Van: [art 5 1-2e]@rhd hv.com>
Verzonden: woensdag 11 januari 2023 12:21
Aan: [art 5 1-2e]
[art 5 1-2e]
Onderwerp: RE: Enkele vragen over het ontwerp van de wachtplaats bij de Broekvelderbrug

Onderwerp: Enkele vragen over het ontwerp van de wachtplaats bij de Broekvelderbrug

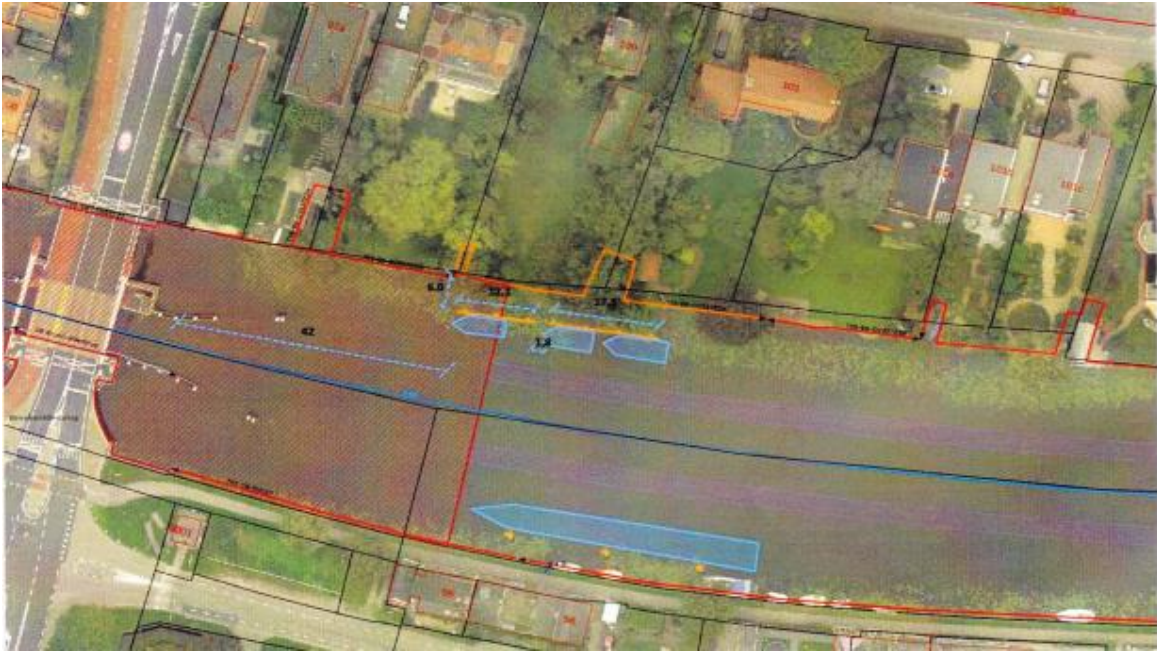
1. In de argumentatie waarom de wachtplaats op 42 m afstand van de knik in het remmingwerk moet komen wordt geschreven dat de wachtplaats op voldoende afstand van de 'aanvaarpaal' dient te komen.
Ook zou voldoende ruimte voor de insteekhaven vrij gehouden moeten worden.
Mijn vraag is hoeveel meter als voldoende, d.i. juist toereikend, wordt aangemerkt voor beide objecten, en waarop dat is gebaseerd?
2. Langs de oevers is een rode lijn getekend en achter de percelen [art 5 1-2e](#) een oranje lijn. Kunt u mij zeggen wat die rode en oranje lijnen betekenen? Waar kan ik die betekenis terugvinden?

1. In de argumentatie waarom de wachtplaats op 42 m afstand van de knik in het remmingwerk moet komen wordt geschreven dat de wachtplaats op voldoende afstand van de 'aanvaarpaal' dient te komen. Ook zou voldoende ruimte voor de insteekhavens vrij gehouden moeten worden.

Mijn vraag is hoeveel meter als voldoende, d.i. juist toereikend, wordt aangemerkt voor beide objecten, en waarop dat is gebaseerd?

2. Langs de oevers is een rode lijn getekend en achter de percelen Noordzijde 100 en 101 een oranje lijn. Kunt u mij zeggen wat die rode en oranje lijnen betekenen? Waar kan ik die betekenis terugvinden?

1. De ligging van de wachtplaats aan de noordoostzijde van de brug is gebaseerd op het provinciale "Handboek Ontwerpcriteria Vaarwegen 2017" en de "Richtlijnen Vaarwegen" van Rijkswaterstaat.
De obstakelvrije afstand van 24 m tot de aanvaarpaal is gebaseerd op praktijkervaringen en vuistregels die worden gehanteerd door onze nautische experts.
Het blijven echter nog altijd wel richtlijnen, die ook anders zouden kunnen worden geïnterpreteerd. Bijvoorbeeld door andere deskundigen, zoals u ook zelf aangeeft.
Dit doet echter niets af aan de door de provincie bepaalde afstanden die onderdeel uitmaken van het uiteindelijk ontwerp dat Gedeputeerde Staten op 17 oktober jl. hebben vastgesteld.
Deze zullen dan ook niet meer wijzigen.

Door onze nautische deskundigen is beoordeeld welke afstand tussen de wachtplaats en de 'aanvaarpaal' nodig is om schepen veilig 'slaags te kunnen doen raken' (slaags raken = uitgelijnd zijn om door de brug heen te varen vanuit stilliggende positie). Een vaartuig heeft idealiter twee keer zijn eigen lengte en twee keer zijn eigen breedte nodig om slaags te raken voor het midden van de brug. Van belang is dat op 24 meter afstand van de wachtplaats een 'aanvaarpaal' is gesitueerd. Schepen dienen dus vanaf de wachtplaats veilig te kunnen vertrekken zonder in aanvaring te komen met dit object.

De wachtvoorziening aan de noordoostzijde van de brug is bedoeld voor schepen kleiner dan 20 meter. De meest gangbare maat van een recreatief c.q. klein vaartuig op een vaarweg als de Oude Rijn is een lengte van 10,5 meter en een breedte van 3,5 meter. Uitschieters in afmetingen naar boven en beneden komen uiteraard ook voor.

Dit is meegewogen door bij de beoordeling van de situatie bij de Broekvelderbrug uit te gaan van een gemiddelde maatvoering van 12 x 4 meter (lengte x breedte).

Gerekend vanaf de boeg van een schip dient er – gelet op de aanwezigheid van de aanvaarpaal – een ruimte van 24 meter lang en 8 meter breed vrij van obstakels te zijn. Dit is mede nodig omdat een schip van dergelijke afmetingen ook bij windkracht 6 veilig moet kunnen manoeuvreren en varen. Er is immers bediening tot windkracht 7. Met het oog hierop is het ongewenst om de wachtvoorziening dichterbij de brug te plaatsen.

Wat betreft uw tweede vraag verwijs ik u naar de brief van gedeputeerde Baljeu van 10 november 2022 met kenmerk PZH-2022-819770437. In deze brief is al antwoord gegeven op de vraag naar de betekenis van de rode en oranje lijnen: *'De rode en oranje lijnen zijn afkomstig uit ons areaalbeheersysteem en verwijzen naar de resultaten van uitgevoerde oeverinspecties. Deze zijn abusievelijk opgenomen in de illustratie, maar voor het ontwerp van de wachtplaats zijn deze niet relevant.'*
